Předmětem posuzování vlivů na životní prostředí podle zákona č. 100/2001 Sb., v platném znění (dále jen „zákon EIA“) je záměr „Pokračování těžby v lomu Mrač“ Č.J. 161777/2025/KUSK, kód záměru STC2730.

Podatel tímto podle § 8 odst. 3 zákona EIA v zákonem stanovené lhůtě 30 dnů, počítané ode dne zveřejnění informace o dokumentaci na úřední desce krajského úřadu, tj. do 9. 1. 2026, podává ke zveřejněné dokumentaci následující vyjádření.

.str. 27 hlukové studie

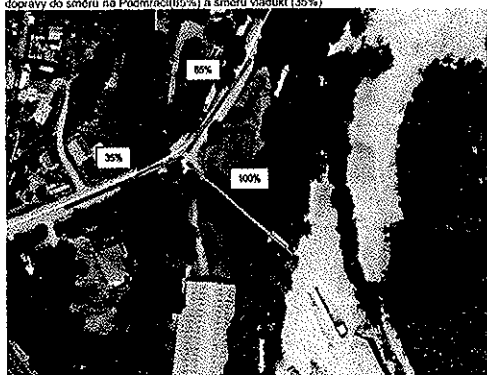
V hlukové studii nebyly jednoznačně specifikovány parametry protihlukových opatření - délka, výška, činitel pohltivosti α . Z uvedeného není jednoznačné a

přezkoumatelné s jakými parametry byla zpracována hluková studie a na základě jakých údajů bylo provedeno hlukové posouzení. Požadujeme navrhnout protihlukové stěny oboustranně pohltivé pro minimalizaci odrazů. Požadujeme v hlukové studii uvést hodnotu implicitního útlumu povrchu terénu G.

OBR.3a Vizualizace stavu – doprava Varianta I – stávající výjezd z areálu lomu + rozložení dopravy do směru na Podmračí (85%) a směru vlnodukt (15%)

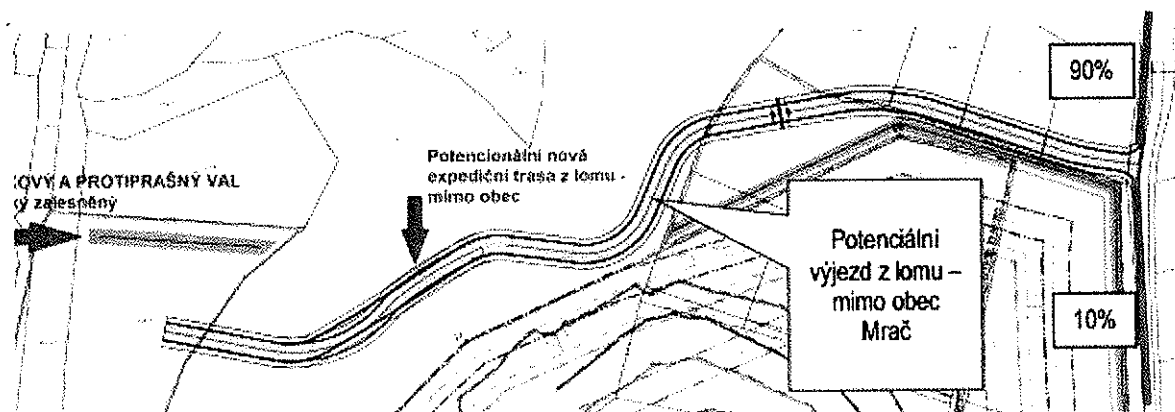
Oproti dokumentaci EIA předložené v roce 2024 došlo ke změnám v rozložení dopravy.

Požadujeme vysvětlení navýšení intenzity dopravy přes Mrač o 15%.

OBR.4 Vizualizace budoucího stavu – doprava Varianta II + rozložení dopravy

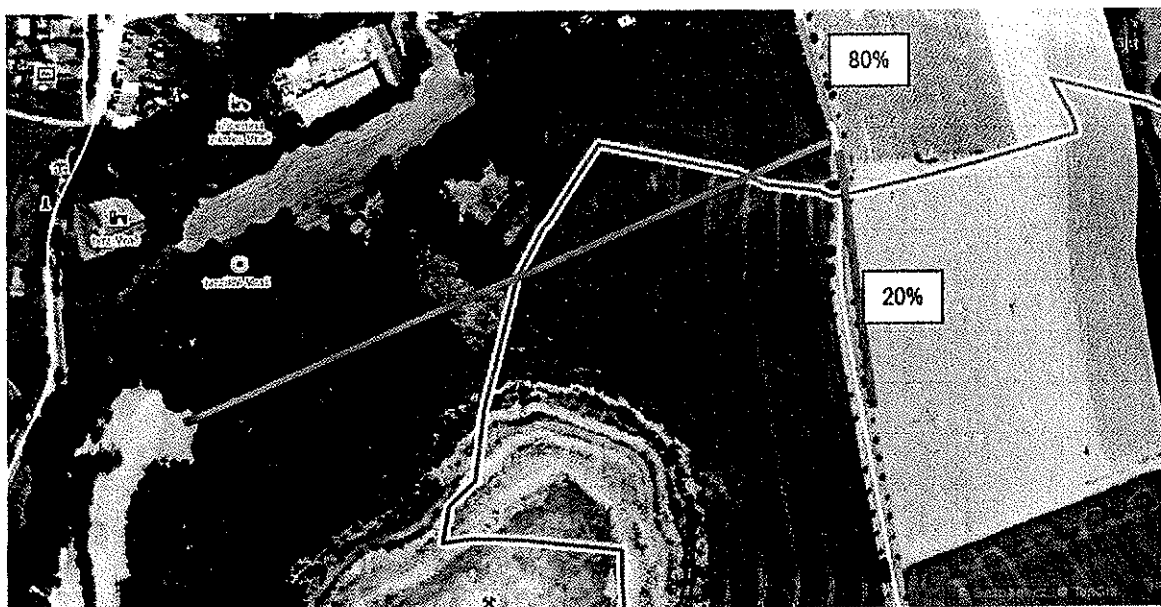
Požadujeme vysvětlení navýšení intenzity dopavy směrem na Žižňanky o 10%.

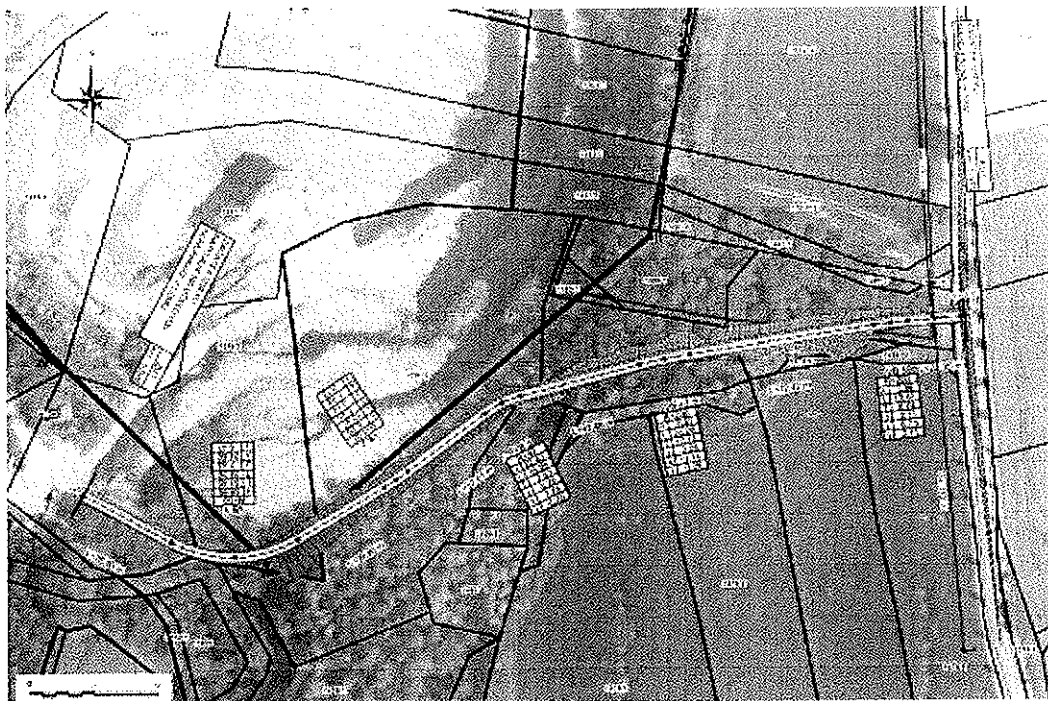
Expedice kameniva probíhá po veřejných komunikacích. Po výjezdu z lomu směřuje expediční doprava po silnici III/1091 do obce Mrač (20 %) k silnici I/3 a přes Podmračí (80 %) k silnici III/1092 a dále po silnici III/1092 směr Čerčany (64 %) a směrem na Žižánky (16 %).

Toto tvrzení neodpovídá žádným údajům uvedeným v hlukové a rozptylové studii.
